Mission régionale d'autorité environnementale

Avis délibéré de la mission régionale d'autorité environnementale sur le remplacement du télésiège Radaz, par la SEM des remontées mécanique de Megève, sur la commune de Megève (74)

Avis n° 2025-ARA-AP1990_N9344

Avis délibéré le 27 janvier 2026

Figure 1: Localisation du remplacement des deux télésièges Radaz et Côte 2000 - Source : dossier

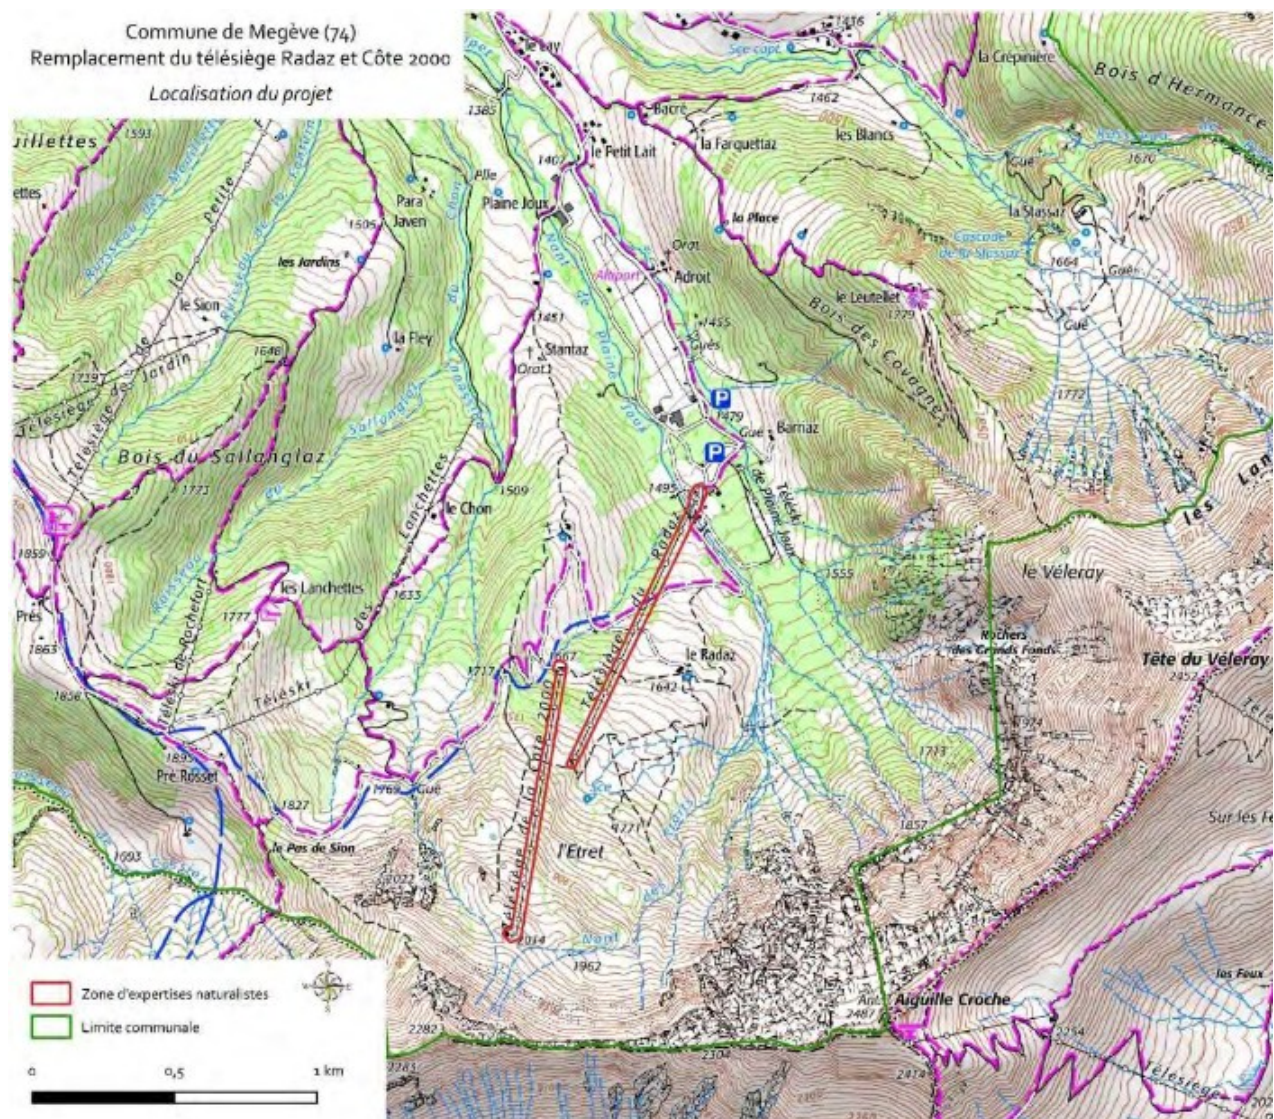
L'Autorité environnementale recommande de revoir le périmètre du projet en intégrant le remplacement des télésièges de la Radaz et de Côte 2000 au projet de restructuration du domaine skiable de Rochebrune – Megève.

Figure 3: Habitats moyennement ou potentiellement favorables et habitat optimum du Tétrás lyre (en bleu tracé des remontées de la restructuration Rochebrune, en rouge Radaz et Côte 2000) - Source : dossier

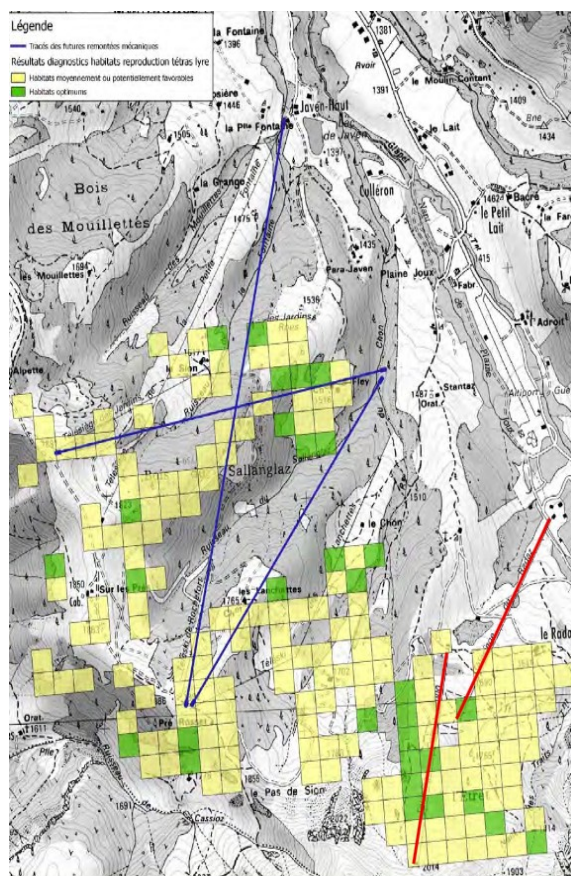
Le Tétrás lyre¹⁴ se reproduit probablement à proximité de la zone de projet. Il a en effet été contacté à proximité du télésiège de Côte 2000 et les habitats favorables à sa reproduction ont été recensés au niveau de ce télésiège et de la gare d'arrivée du télésiège de Radaz (cf. figure 3) .

Figure 4: Vue des bassins versants- Source : dossier

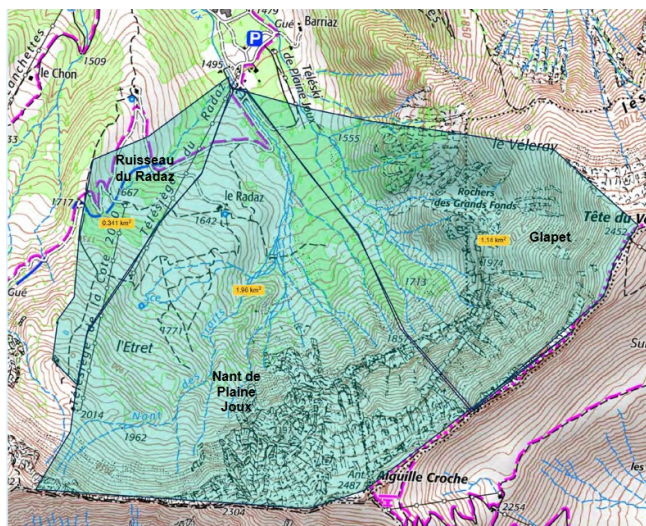
Une étude hydraulique a été réalisée en octobre 2025. La gare aval est au droit du cours d'eau « Nant de Joux », un autre cours d'eau « le Glapet » peut également divaguer¹⁶. Une forte tendance au débordement est constatée du fait des caractéristiques -hétérogènes- des différents ouvrages de franchissement des pistes de ski, ainsi que des débordements plus en amont du Glapet.

Le télésiège est implanté dans un secteur de forte tendance au dépôt lors d'un phénomène de charriage. Dans le cas d'une crue centennale les volumes solides (entre 3 100 m³ et 9 100 m³) sont suffisants pour conduire à une obstruction complète du lit, et à des désordres géomorphologiques graves autour des pylônes et de la gare. Une érosion des berges et un affouillement de la gare aval pourraient se produire. L'ouvrage du passage amont est menacé par des dépôts, et dans ce cas, le débordement se produirait préférentiellement en rive droite et menacerait directement l'actuelle gare de départ G1. L'obstruction du passage à gué busé situé dans la zone centrale, situation la plus probable, peut conduire à un écoulement préférentiel dans le secteur du pylône P1, touchant la gare dans un second temps en cas de dépôt.

Figure 5: Nombre de jours d'enneigement en 2050 en RCP 8,5 en équipements actuels (gauche: saison moyenne -droite : saisons défavorables) - Source : dossier

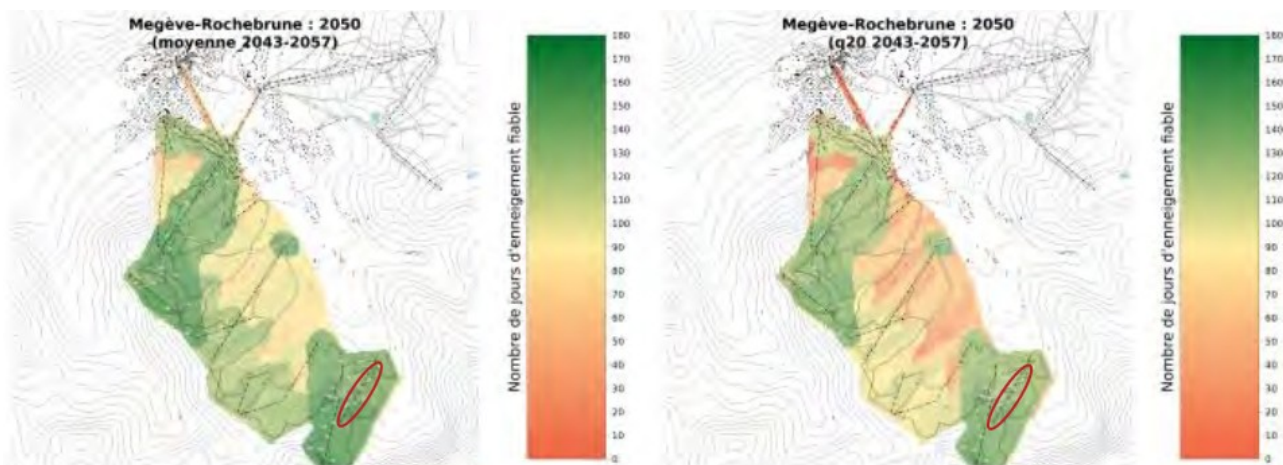
Cependant, la zone desservie par les télésièges La Radaz et Côte 2000 reste pour l'horizon 2050 l'un des secteurs les plus favorables à la pratique du ski à Megève.

La baisse de la couverture neigeuse nuira à l'exploitation hivernale du domaine skiable (vulnérabilité très forte). Le dossier met en avant la mesure d'adaptation de « Développement des activités estivales » sans toutefois en préciser la nature ni les impacts (cf § 1.2).
